CONCEPTO TÉCNICO No CT - 5134
Revisión de Estudio Particular de Respuesta Local
de Amplificación de Ondas Sísmicas
Artículo 7 - Decreto 193 de 2006

ENTIDAD SOLICITANTE:	José Joaquín Álvarez – Curaduría Urbana No 4
PROYECTO:	TORRES DEL SOL
LOCALIDAD:	10 Engativa
UPZ:	26 Las Ferias
BARRIO:	Santa Rosa
DIRECCIÓN:	CL 80 No 69T-60/98
CHIP:	AAA0058PBZE
TIPO DE RIESGO:	Sísmico
EJECUTOR:	ESPINOSA & RESTREPO
FECHA DE EMISION:	Enero 24 de 2008

Figura 1. Localización del Proyecto Torres del Sol

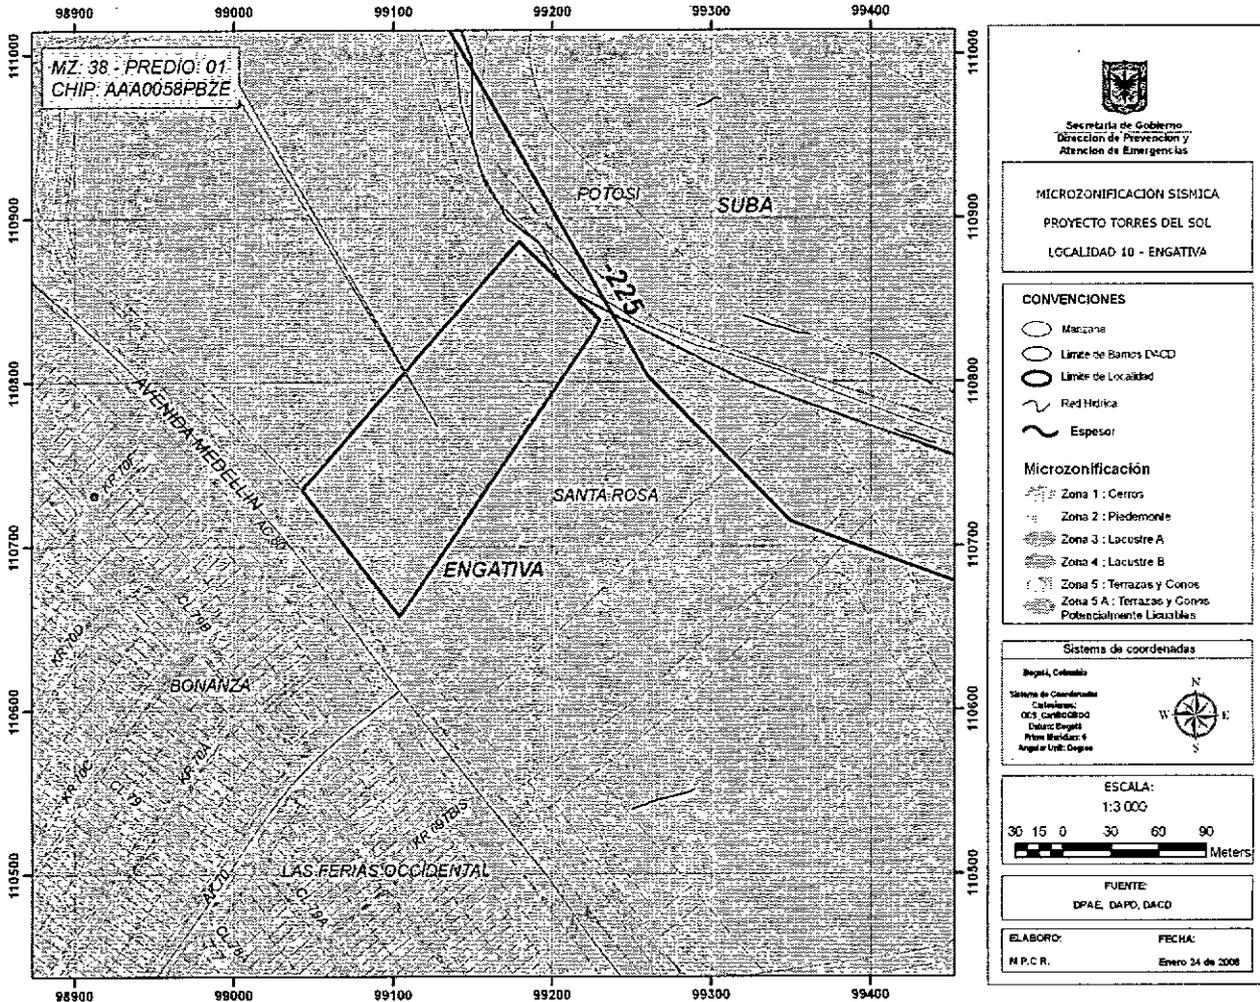
En el numeral 10 del estudio de suelos, se define la localización del proyecto de acuerdo con el mapa de Microzonificación Sísmica de Bogotá, ubicándolo en la Zona 4 – Lacustre B. Esta ubicación esta acorde con el Decreto 193 de 2006 (Figura 1 del presente concepto técnico).

El estudio CUMPLE con este requerimiento.
